**Verslag huishoudelijke elektrische installatie op laagspanning en zeer lage spanning****Algemeen:**

Referentie: 011-20261005-01	Datum controle: 05/10/2026
Keurder: 011

Eigenaar:	Onbekend	EAN-code:	541448820045606708
Adres installatie:	Ogezlaan 62, 2500 - Lier	Nummer teller(s):	1SAG1200369631
		Distributienetbeheerder installatie:	Fluvius
Datum uitvoering installatie: ☒ Vóór 01/10/1981 ☒ Tussen 01/10/1981 en 01/06/2020 ☐ Vanaf 01/06/2020			
Type: ☒ Woonenheid ☐ Niet-huishoudelijk ☐ PV ☐ Batterij ☐ Laadpaal

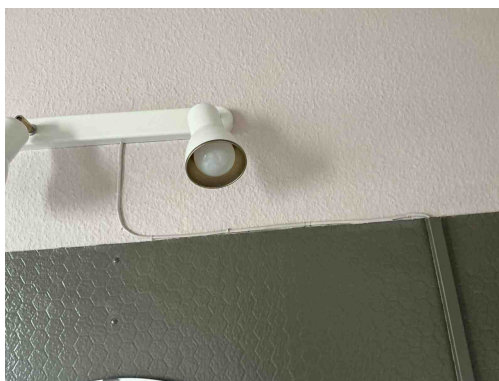
D28 - De voorlopige verlichting is genaakbaar (hoogte <2,5m) en bevindt zich niet achter een differentieelstroombeschermingsinrichting met een gevoeligheid van max. 30mA (Boek 1, Onderafdeling 5.3.4.2.i)

Opmerking: Oa kelder

C38 - Het gebruikte kabeltype (snoerkabel) voldoet niet aan de specificaties die van toepassing zijn op voedingsleidingen voor vaste installatie (Boek 1: 1.4.2.1, 5.2.6.2).

Opmerking: Oa kelder , aan bord 1, badkamer, . .

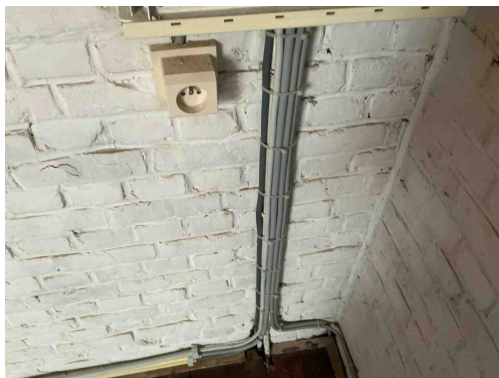
C38 - Het gebruikte kabeltype (snoerkabel) voldoet niet aan de specificaties die van toepassing zijn op voedingsleidingen voor vaste installatie (Boek 1: 1.4.2.1, 5.2.6.2).
Opmerking: Oa kelder , aan bord 1, badkamer, . .

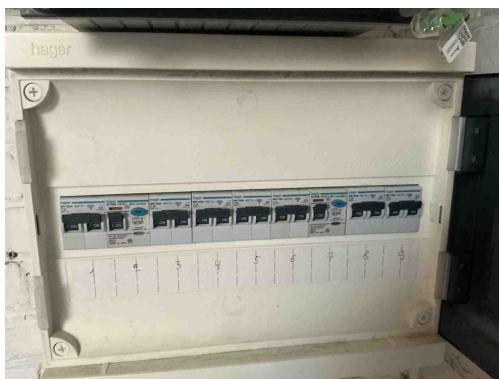
B17 - De voedingsspanning is niet op elk bord vermeld (Boek 1: 3.1.3.3).
Opmerking: Oa bord 1 en 2

B04 - De aanduiding van de kringen, klemmen en/of schakelapparatuur ontbreekt, is onjuist of is onvolledig (Boek 1: 3.1.3.1/5.1.6.1).
Opmerking: Oa bord 2

B06 - Het elektrisch verdeelbord heeft niet de minimale beschermingsgraad IPXX-B in een gewone ruimte (Boek 1: 4.2.2.3).
Opmerking: Oa bord 2

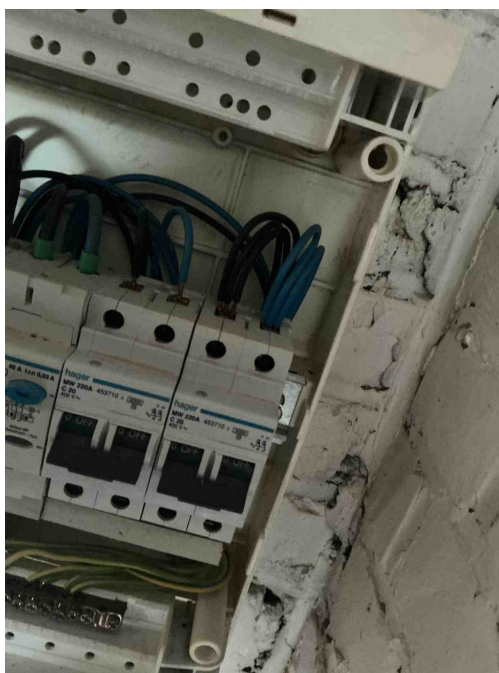
B17 - De voedingsspanning is niet op elk bord vermeld (Boek 1: 3.1.3.3).
Opmerking: Oa bord 1 en 2

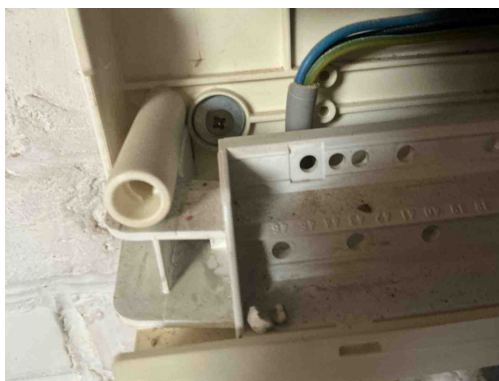
T21e - Het elektrisch materieel is niet geplaatst volgens de voorschriften van de fabrikant / regels van goed vakmanschap. (Boek 1: 1.4.1.3) Oa meer dan 2 geleiders van van dezelfde sectie geplaatst in 1 module van een beveiligingsinrichting. Dit geeft een verhoogd risico op vonkvorming.
Opmerking: Oa bord 1

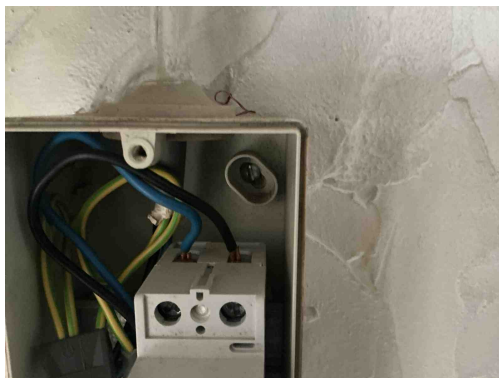
T21a - Het elektrisch materieel is niet geplaatst volgens de voorschriften van de fabrikant/ regels van goed vakmanschap. (Boek 1: 1.4.1.3) Oa ophangvijzen elektrisch verdeelbord niet afgedekt. Zie klasse II toestel.

Opmerking: Oa bord 1 en 2

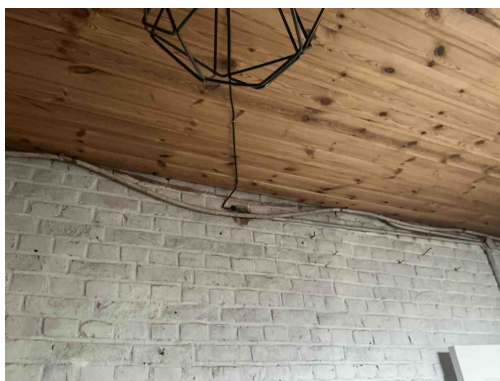
T21a - Het elektrisch materieel is niet geplaatst volgens de voorschriften van de fabrikant/ regels van goed vakmanschap. (Boek 1: 1.4.1.3) Oa ophangvijzen elektrisch verdeelbord niet afgedekt. Zie klasse II toestel.

Opmerking: Oa bord 1 en 2

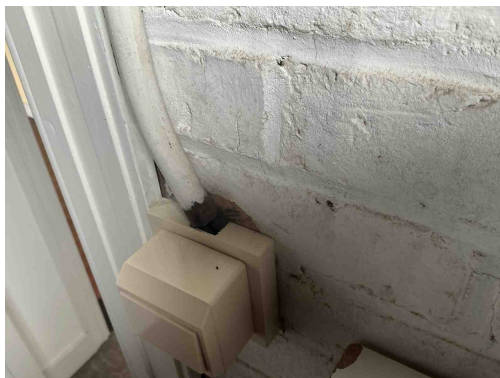
C26 - De verbindingen zijn niet gebeurd in borden, in aftakdozen, aan de klemmen van contactdozen, schakelaars of in de verlichtingstoestellen (Boek 1: 5.2.6.1).

Opmerking: Oa slaapkamer

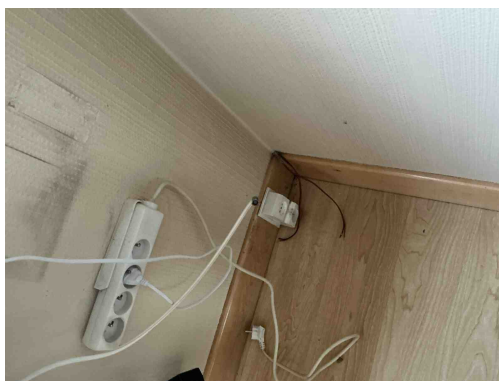
C21 - Het gebruik van geleiders van het type VOB, zonder bijkomende afscherming is niet toegestaan (Boek 1: 5.2.9.6).

Opmerking: Oa slaapkamer

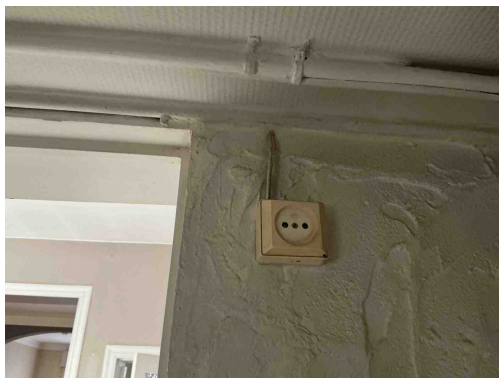
A20 - Er bevindt zich een contactdoos zonder beschermingsgeleider in de elektrische installatie. Deze is niet geplaatst achter een differentieelstroombeschermingsinrichting met grote (max. 30mA) of zeer grote (max. 10mA) gevoeligheid. (Boek 1: 8.2.1.b)

Opmerking: O.a. slaapkamer, woonkamer, berging, ...

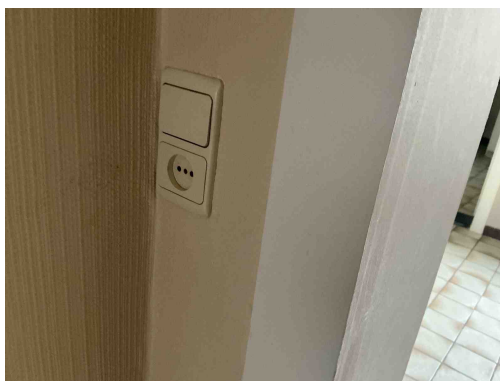
A20 - Er bevindt zich een contactdoos zonder beschermingsgeleider in de elektrische installatie. Deze is niet geplaatst achter een differentieelstroombeschermingsinrichting met grote (max. 30mA) of zeer grote (max. 10mA) gevoeligheid. (Boek 1: 8.2.1.b)

Opmerking: O.a. slaapkamer, woonkamer, berging, ...

C27 - Het gebruik van geleiders van het type VTLMB (côte-à-côte) is niet toegestaan (Boek 1: 1.4.2.1).

Opmerking: Oa berging

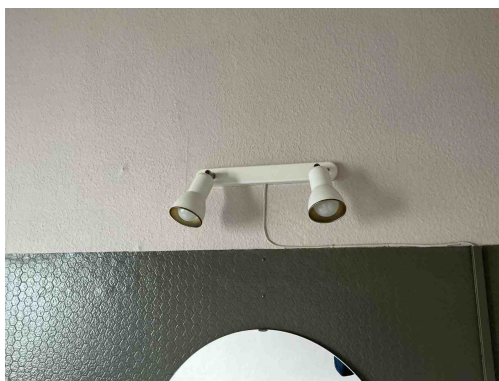
A20 - Er bevindt zich een contactdoos zonder beschermingsgeleider in de elektrische installatie. Deze is niet geplaatst achter een differentieelstroombeschermingsinrichting met grote (max. 30mA) of zeer grote (max. 10mA) gevoeligheid. (Boek 1: 8.2.1.b)

Opmerking: O.a. slaapkamer, woonkamer, berging, ...

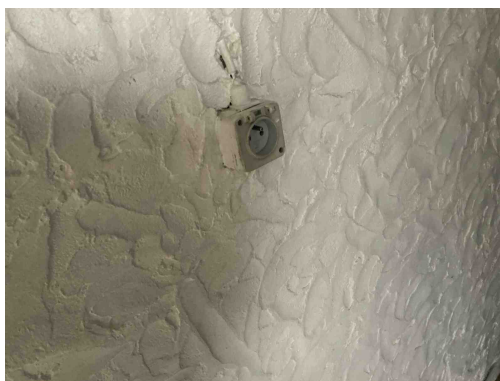
T22 - Het elektrisch materieel in volume 2 van de ruimte die een bad en/of douche bevat is niet in overeenstemming met het toegelaten materieel (nl. vaste machines of toestellen (incl. de contactdozen en bedieningstoestellen), contactdozen individueel beschermd door een beschermingstransformator met een vermogen van maximaal 100W, contactdozen beschermd door een differentieelstroominrichting met zeer grote gevoeligheid (10mA) en bedieningstoestellen gevoed op laagspanning). (Boek 1, Onderafdeling 7.1.5.3. (d))

Opmerking: Oa badkamer

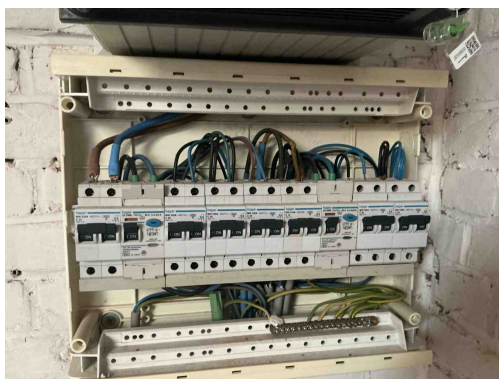
T09 - Bepaalde contactdozen en/of schakelaars zijn beschadigd (Boek 1: 1.4.1.3).
Opmerking: Oa berging

A16 - Er is geen continuïteit van de beschermingsgeleider van de contactdoos (Boek 1: 5.4.3.4).
Opmerking: Oa berging
